# RENESAS TECHNICAL UPDATE

製品分類	MPU&MCU	発行番号	TN-SH7-A570A/J	Rev.	第1版
題名	SH7058F-ZTAT™ ハードウェアマニュアル ATU- に関する誤記訂正		情報分類	技術情報	
適用製品	SH7058F	対象ロット等	関連資料	SH-2E SH7058F-ZTAT™ ハードウェアマニュアル (RJJ09B0019-0300H Rev3.00)	
		全ロット

SH7058F-ZTAT™ ハードウェアマニュアルATU- の章(11章)に誤記がございましたので、  
 該当箇所と訂正内容をご報告申し上げます。

(1) P.11-168 図 11.21 PWM タイマ動作の TCNT6 A カウント値

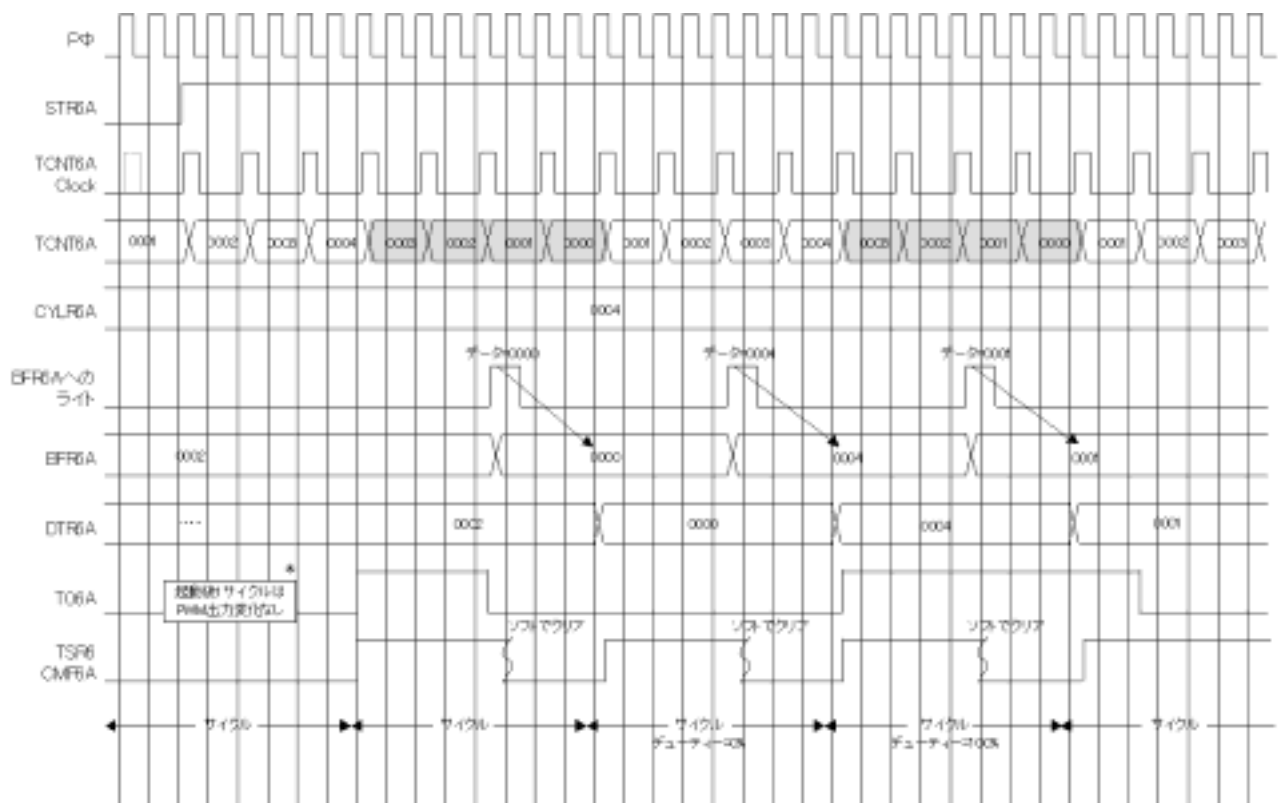
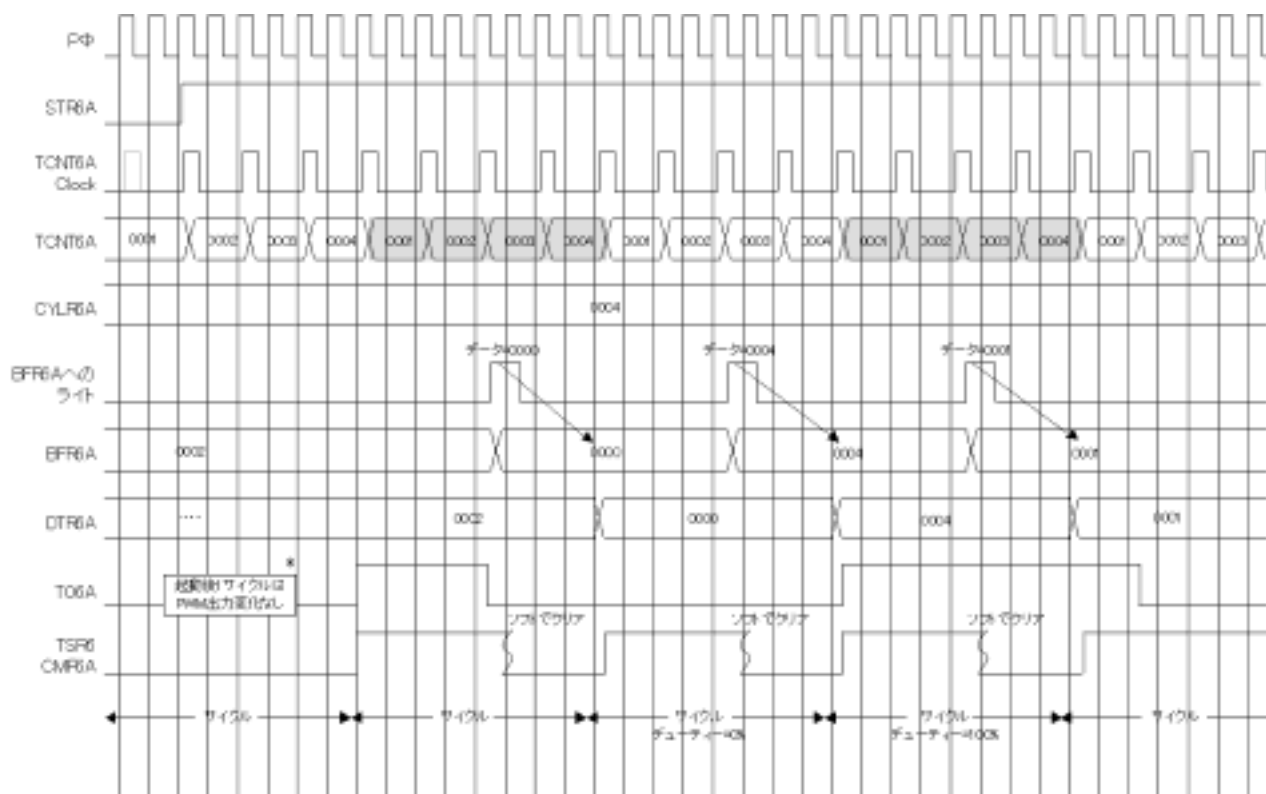
### 【訂正前】

【訂正後】

(2) P.27-23 図 25.13 ATU クロック入力タイミングの  $t_{TCKS}$  規定

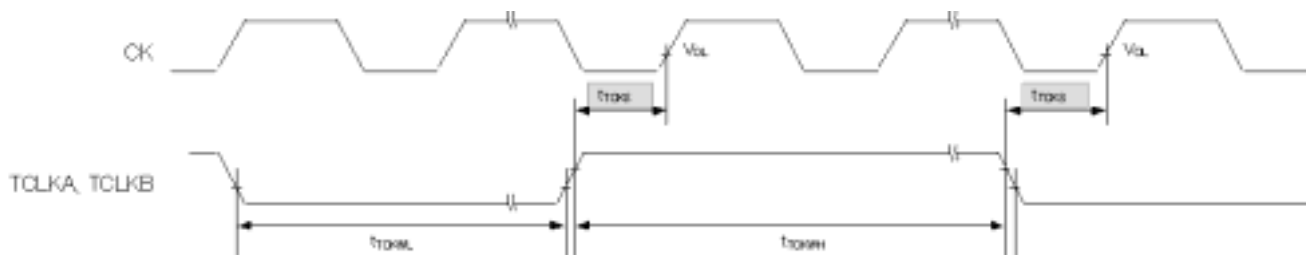
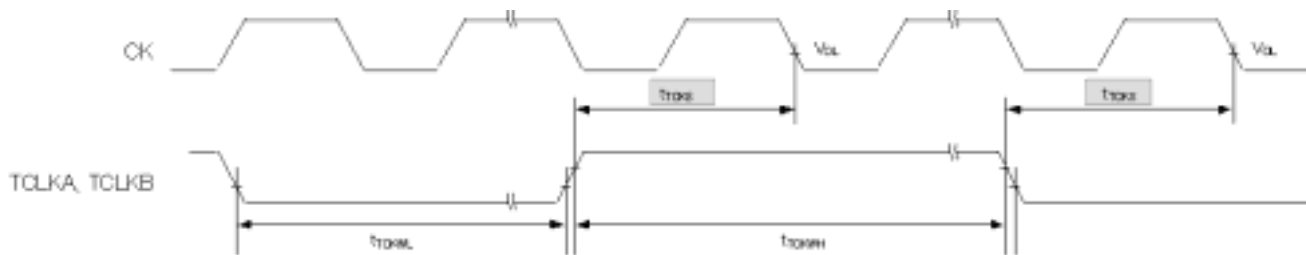
【訂正前】

【訂正後】
